REALIZZAZIONE DEL POLO TECNOLOGICO DELL'AMBIENTE
NELL'AREA TEMATICA 4, UNITÀ D'INTERVENTO 4a2
DELLO STRALCIO URBANISTICO AL PRARU DI BAGNOLI - COROGLIO

**AGGIORNAMENTO DELLA DISPOSIZIONE PLANIMETRICA DEGLI EDIFICI
ESECUZIONE PER LOTTI FUNZIONALI - LOTTO 1**

AG.PC.FS.01

Relazione tecnica generale

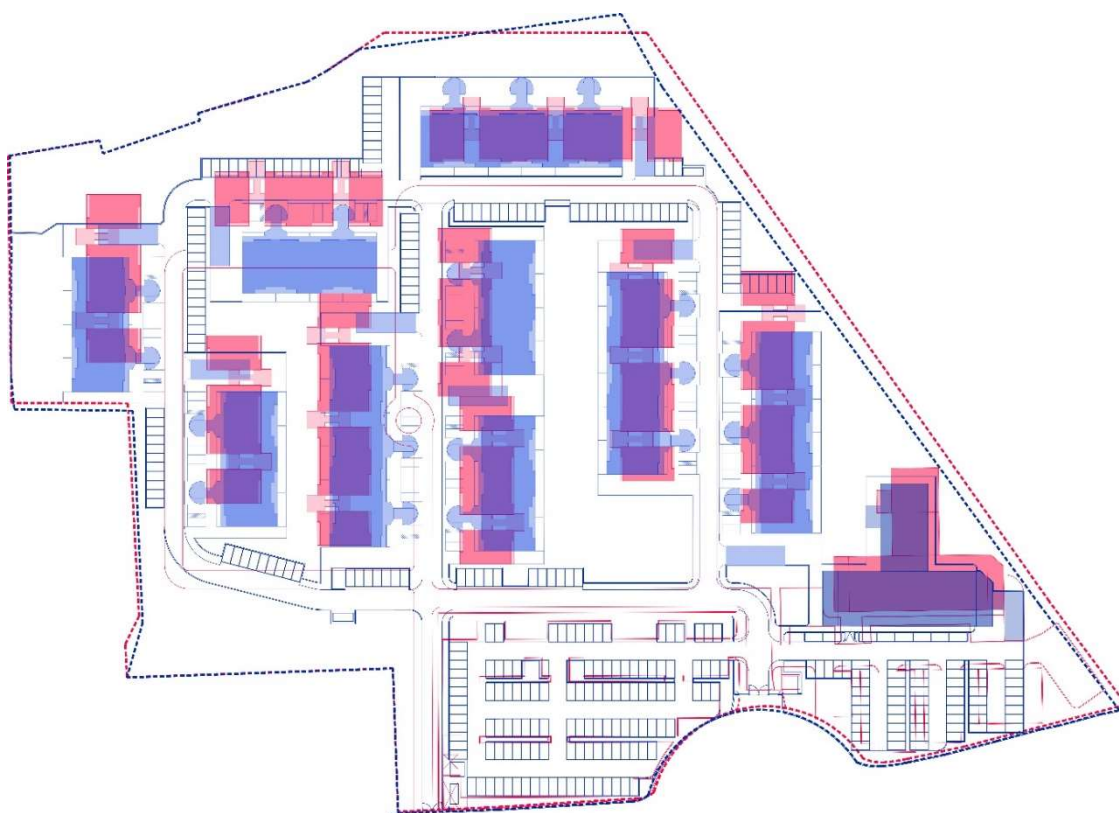
L'odierno aggiornamento conferma la coerenza e la conformità al Masterplan ed ai Dati Metrici dell' U.I., consistendo sostanzialmente in un modesto assestamento dell'impianto planimetrico dell'insediamento, con una lieve traslazione degli edifici nella parte maggiormente pianeggiante del lotto ad occidente, pur nel rispetto del numero, della tipologia edilizia dei corpi di fabbrica indicati dal Masterplan e dell'impianto viario interno, allo stato in fase di tracciamento.

Le cabine di trasformazione Enel previste nel progetto approvato, in numero di 3, vengono portate a 4, in riscontro alle indicazioni fornite dall' Ente erogatore, con una più funzionale collocazione, atta a garantire adeguate forniture ed allacciamenti ai 10 corpi di fabbrica ed alle attività terziarie che vi si insedieranno.

Viene operata una modesta traslazione dell'asse viario interno di distribuzione dei parcheggi a raso organizzati all' estremità sud-orientale del lotto, per fare in modo che esso vada a coincidere con il tracciato della sottostante premente fognaria, puntualmente rilevata nell'andamento durante le lavorazioni propedeutiche, per rispondere all'esigenza manifestata

La ritrovata presenza alquanto superficiale di trovanti e/o vecchie fondazioni del dismesso insediamento industriale, rendendo di complessa esecuzione le previste paratie per i due piani interrati di autorimessa, ha determinato la decisione di eseguire un unico livello interrato, leggermente più ampio, di più semplice ed immediata realizzazione, comportando minore scavo e realizzazione di muri di contenimento in c.a., pur nel rispetto degli standard edilizi di cui all'art. 41 sexies della L. 1150/1942 e smi.

Infine, considerata l'opportunità di accorpare e mettere in comunicazione più moduli sullo stesso piano, secondo le diverse esigenze di ogni singola azienda, si è scelto di compattare ciascun corpo di fabbrica, eliminando i ballatoi interni di disimpegno che suddividevano ciascuna unità / modulo, posizionando una *"scala aperta"* ed i ballatoi all'esterno della sagoma dell'edificio, pur mantenendone la tipologia a blocco.
